**Avis délibéré sur le projet  
de PLU de Villeneuve-Saint-Georges (94)  
à l'occasion de sa modification par déclaration de projet**

N°MRAe APPIF-2023-098  
en date du 02/11/2023

Cette mise en comptabilité par déclaration de projet du PLU vise à permettre la réalisation d'un établissement scolaire dans le quartier du Triage à Villeneuve-Saint-Georges.

Figure 4: Emprise du projet au sein des zones violet clair et orange du PPRi de la Marne et de la Seine dans le Val-de-Marne (source PPRi)

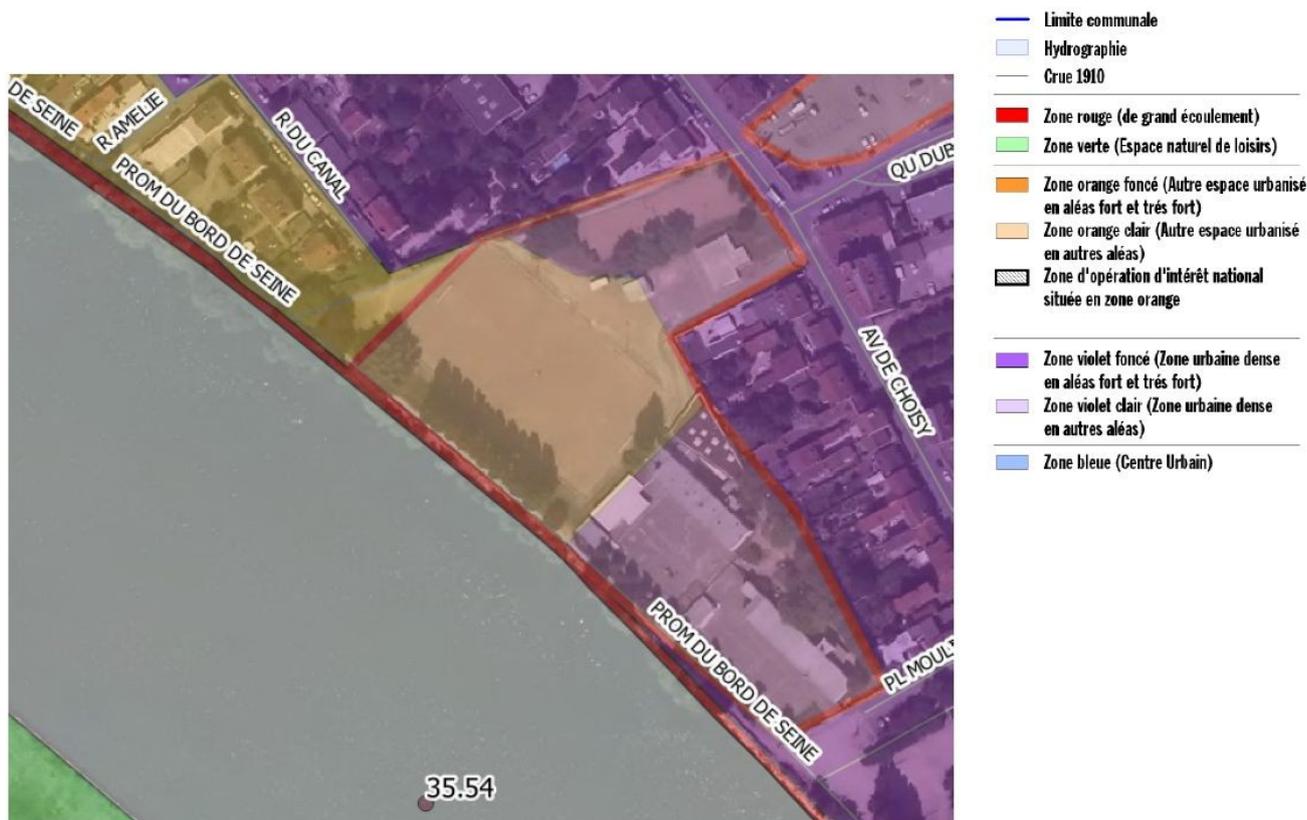
Le site du projet, concerné par l'OAP Triage, est localisé en zones orange foncé (autres espaces urbanisés en aléas fort et très fort) et violette foncé (zone urbaine dense en zones d'aléas forts ou très forts) du PPRI (cf. figure 4). La zone dans laquelle est situé le projet est concernée par des débordements fréquents (cf figure 5).

Le projet a pour effet d'augmenter les populations soumises à un risque d'inondation. L'évaluation environnementale précise (p. 109) que « des dispositions sur la conception des bâtiments sont prises en compte dans le projet afin d'appliquer la réglementation en vigueur et de réduire le risque d'exposition des usagers du site aux inondations ». En effet, la conception du bâtiment intègre cette contrainte puisqu'il est prévu sur pilotis, que des cours de récréation refuges ainsi que des passerelles permettant l'accès à l'équipement en période de crues sont prévues.

Figure 5: surface inondable -aléa débordement de cours d'eau fréquent ou décennal (source Driat)

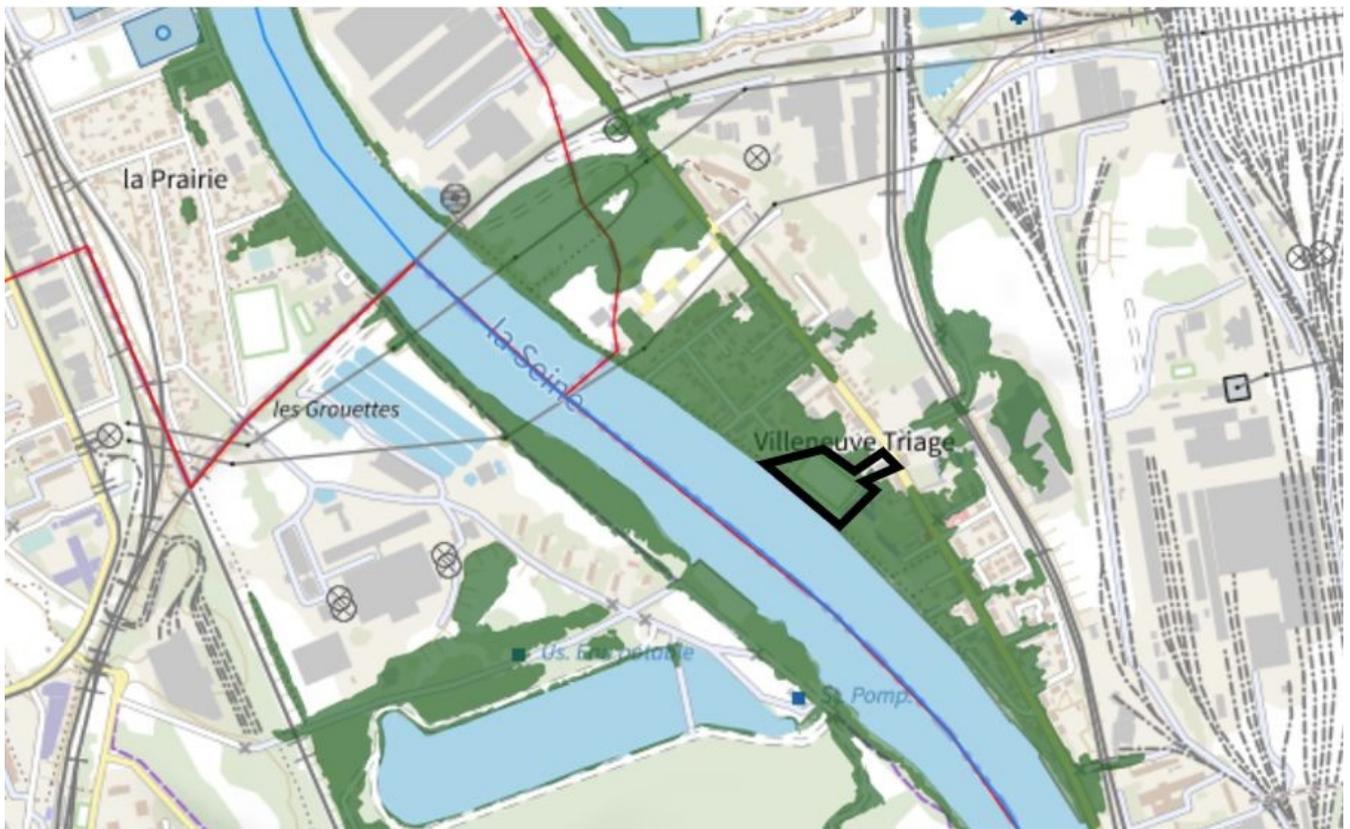
L'Autorité environnementale constate par ailleurs que l'OAP prévoit une passerelle permettant une évacuation des personnes vers l'avenue de Choisy, à une altimétrie supérieure à celle des plus hautes eaux connues sur le terrain. Toutefois, elle constate que la passerelle envisagée débouche sur un secteur également classé au PPRI en zone violet foncé, correspondant à un aléa fort et très fort. L'évacuation vers cette zone apparaît donc très discutable en cas de crue importante.

Même si la cinétique des débordements de la Seine est en général lente et prévisible, les dispositions proposées pour assurer la sécurité des personnes n'apparaissent pas suffisantes, compte tenu des caractéristiques du secteur.

- de doter d'objectifs quantifiés les mesures envisagées pour assurer la résilience du groupe scolaire projeté en cas de crue, et d'en évaluer l'efficacité attendue ;
- de compléter le dossier par la production des plans du futur groupe scolaire et du bilan déblais-remblais ;
- de reconsidérer l'emplacement de la passerelle envisagée afin d'éviter qu'elle ne débouche dans une zone fortement soumise au risque d'inondation.

Figure 9: Niveaux de bruit aux quels sont exposés le projet, pouvant atteindre 75 dB sur 24h et 60 dB en période nocturne (Évaluation environnementale p. 68)

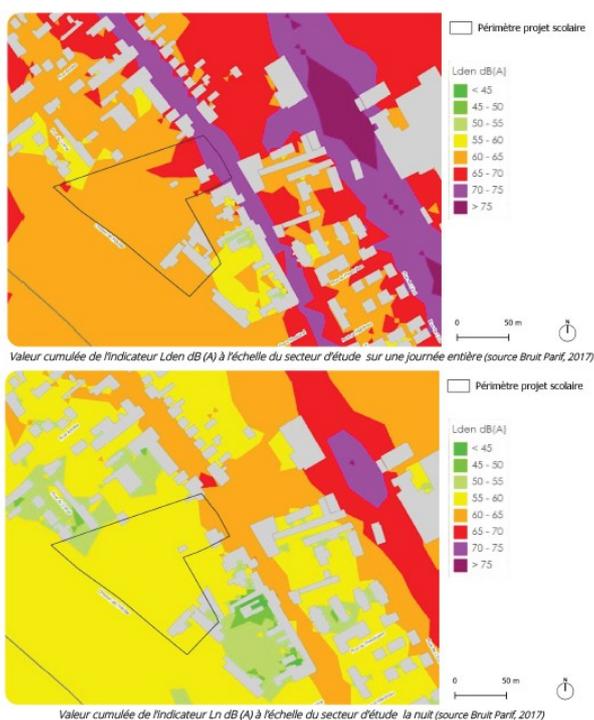
Les cartes de bruit stratégiques agrégées par Bruitparif et présentées en page 68 de l'évaluation environnementale (cf. figure 9), font ainsi état de niveaux sonores en journée complète ( $L_{den}^{12}$ ) compris entre 60 à 75 dB(A)<sup>13</sup>, et de niveaux sur la période nuit ( $L_n^{14}$ ) allant de 55 à 65 dB(A). La frange ouest du site, proche de l'avenue de Choisy, est la plus exposée aux nuisances sonores.

Ces niveaux sont nettement supérieurs aux valeurs seuils préconisées par les lignes directrices<sup>15</sup> de l'Organisation mondiale de la santé (OMS), au-delà desquelles la santé est affectée, fixées à 53 dB  $L_{den}$  et 45 dB  $L_{night}$  pour le bruit routier, 54 dB  $L_{den}$  et 44 dB  $L_{night}$  pour le bruit ferroviaire, et 45 dB  $L_{den}$  et 40 dB  $L_{night}$  pour le bruit aérien.

L'Autorité environnementale relève que le diagnostic de pollution sonore s'appuie uniquement sur les cartes de bruit arrêtées pour la zone et pas sur un diagnostic *in situ* qui aurait notamment pu permettre de caractériser de manière plus adé-

- caractériser plus finement les niveaux de bruit, notamment en appuyant l'état initial par des indicateurs dits « événementiels » pour le bruit ferroviaire et aérien;
- définir et intégrer au projet de PLU des dispositions supplémentaires afin d'assurer aux futurs usagers une ambiance sonore répondant aux objectifs de santé préconisés par l'OMS, y compris dans les espaces de vie extérieurs et à l'intérieur des locaux fenêtres ouvertes.
